ГОСТ 24473—80

ИНСТРУМЕНТ РАЗМЕТОЧНЫЙ. ЧЕРТИЛКИ

Изменение № 1 ГОСТ 24473—80 Инструмент разметочный. Чертилки. Типы и основные размеры

Черт. 2

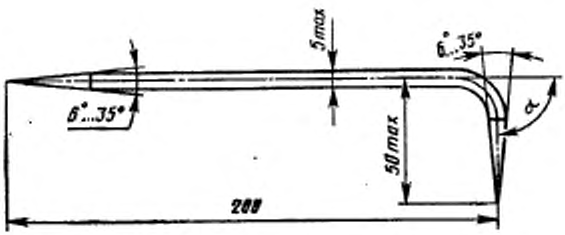
чертеж 2. Заменить обозначение: d_2 на d_1;

таблица 2. Графа d. Заменить слова: «не более» на «пред. откл. $\pm \frac{IT17}{2}$»;

графа d_2. Заменить обозначение: d_2 на d_1; дополнить словами: «пред. откл. $\pm \frac{IT17}{2}$»;

графа l_1. Исключить предельное отклонение: $\pm \frac{IT17}{2}$;

Черт. 3

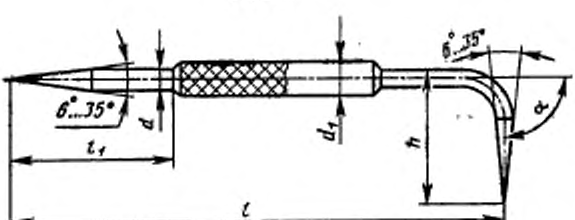
чертеж 3. Заменить размеры: 5 max на 5, 50 max на 50*;

размер 50*. Стрелку продлить до контура;

чертеж дополнить сноской: «* Размер для справок»;
